Commune d'Uccle

UCCLE. Rue du Repos, 135
(= en zone de protection du Cimetière du Dieweg, site classé)
DEMANDE DE PERMIS D'URBANISME : modifier le nombre de logements, mettre en conformité la toiture plate et la porte d'entrée, changer la teinte des châssis et remettre en pristin état les divisions, supprimer un balcon arrière, percer une baie de porte
Demande de la Commune du 14/05/2025

Avis de la CRMS

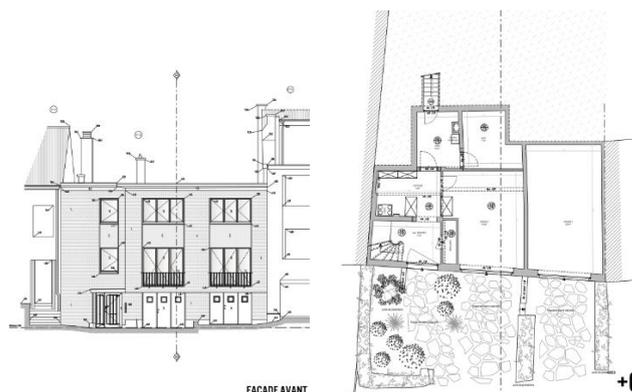
Les transformations projetées s'inscrivent dans le respect de l'expression architecturale du bien et n'ont pas d'impact sur les vues vers et depuis le Cimetière du Dieweg classé. Elles n'appellent donc pas de remarques d'ordre patrimonial. La CRMS se réjouit par ailleurs du traitement projeté de la zone de recul, qui permettra de déminéraliser les abords et s'intègre judicieusement dans l'environnement du bien.
